CIRCULAIRE TECHNIQUE PIECES DETACHEES

EDITION	24	du	15/04/72	concerne la modification N°	00292
---------	-----------	----	----------	-----------------------------	-------

Contacteur démarreur Référence 273287

NOUVEAU MONTAGE

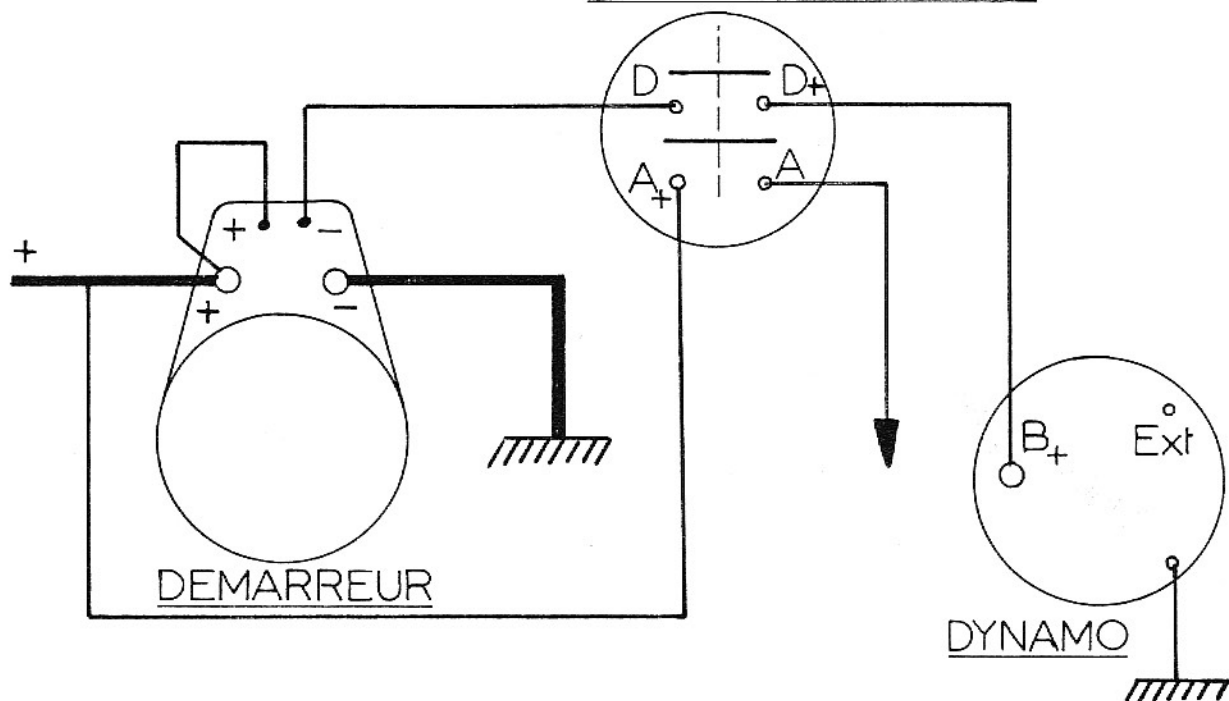
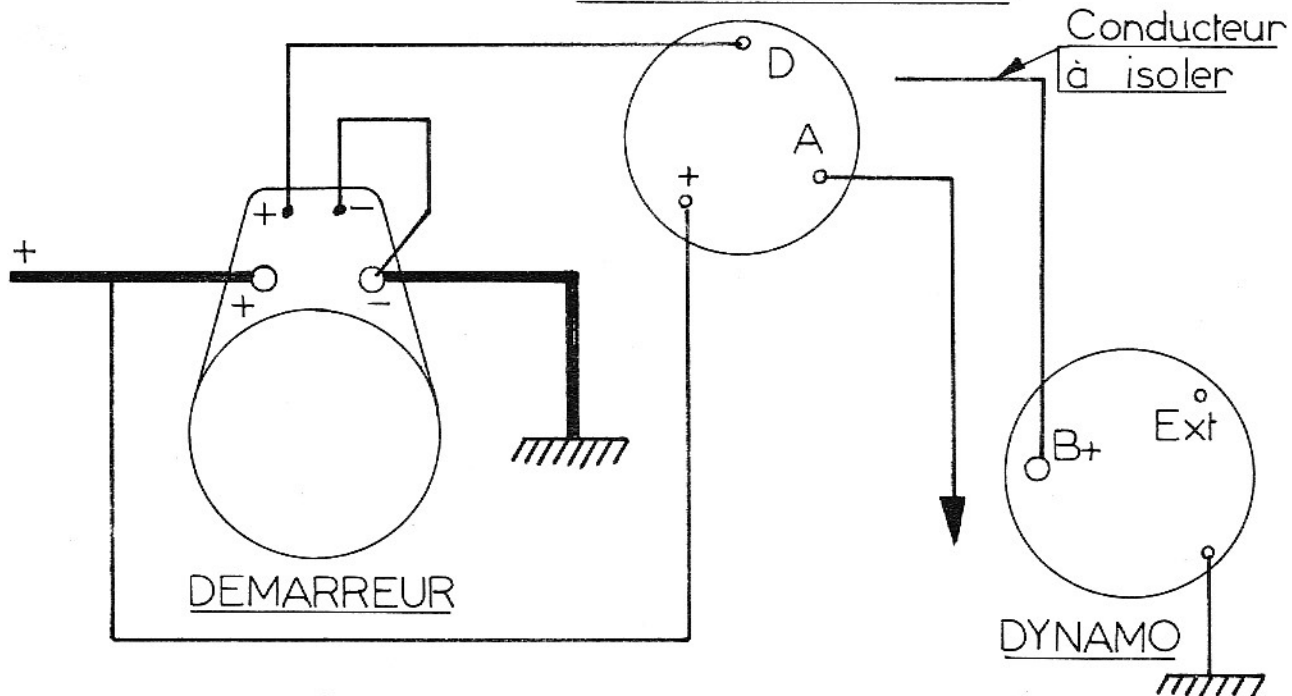
Suite à l'arrêt de la fabrication du contacteur Référence 273287 il faudra monter à la place le contacteur référence 250579 et modifier le branchement électrique suivant schéma ci-joint.

Le fil branché sur la borne D + de l'ancien contacteur ne sera plus utilisé, il faudra isoler la cosse.
